Parvekelasien huoltokirja

Peukaloisentie 4, 00820Helsinki

As Oy Peukaloisentie 4

A2 cover

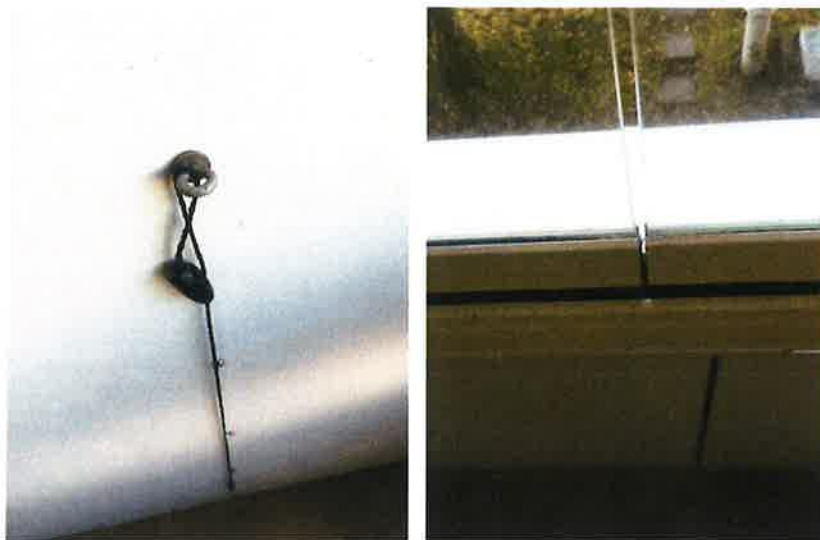
A sivu 8 lasi alalista irti, toisesta päädyistä 3kpl listoja heiluu.

B sivu 4 kpl listoja heiluu. Lasit liikkuvat nihkeästi kiskolla. 3 lasi kaataa avatessa.

Yläohjaimet menevät saattajan ali sulkiessa.

A4 cover

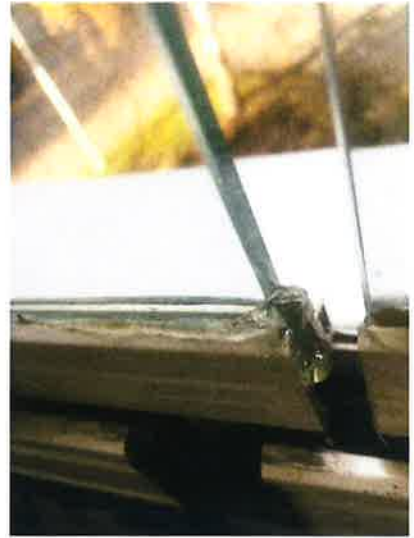
Havaitut viat ja puutteet: A sivu 5 lasilistaa alhaalta heiluu. Alaohjainet liikkuneet.

B sivu 7 lasilistaa heiluu.

C27 cover

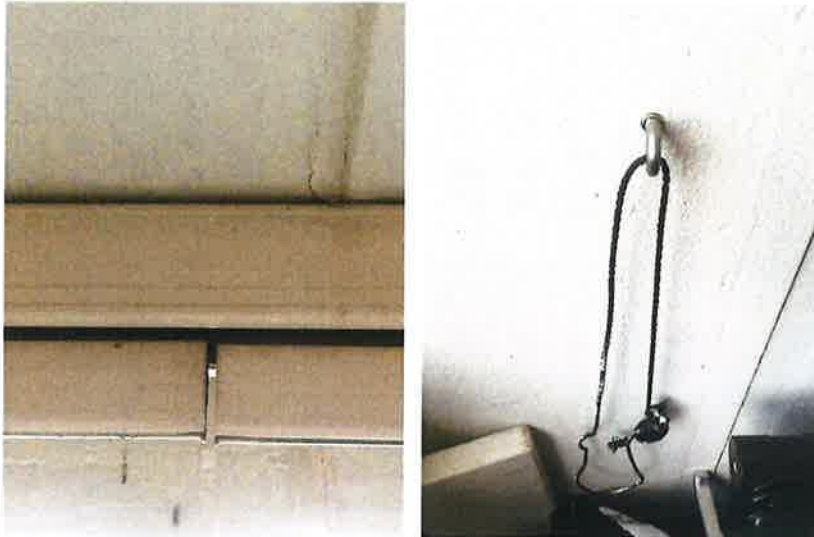
Havaitut viat ja puutteet: A sivu ovilasin pääty, yläkisko heiluu. Lasit aukeavat nihkeästi.
B sivu. Lasirakoja ylhäällä.

D47 cover

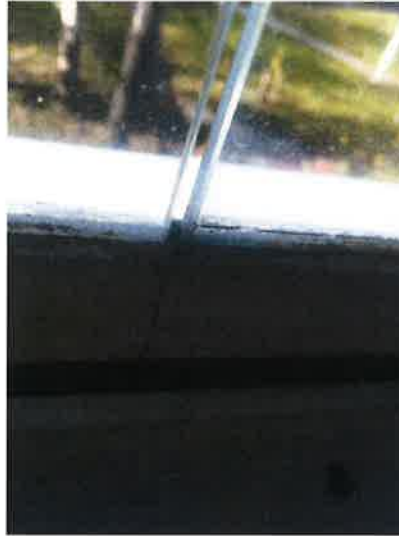
A sivu 5 alalistaa irti

B sivu 5 lasilistaa alhaalta irti. Lasit kaataa avatessa. Yläohjaimet liikkuneet.

D53 cover

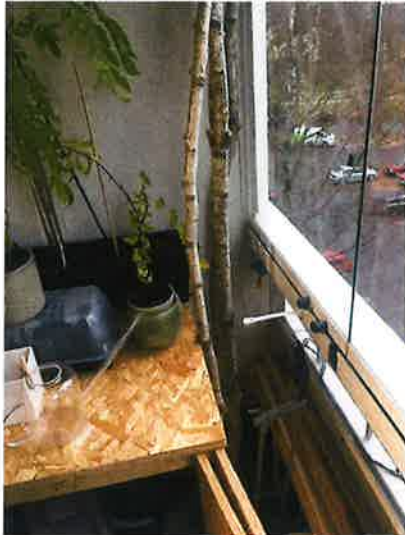
Havaitut viat ja puutteet: Osat löystyneet.

A sivulla paljon tavaraa edessä.

Liimat pettäneet 7
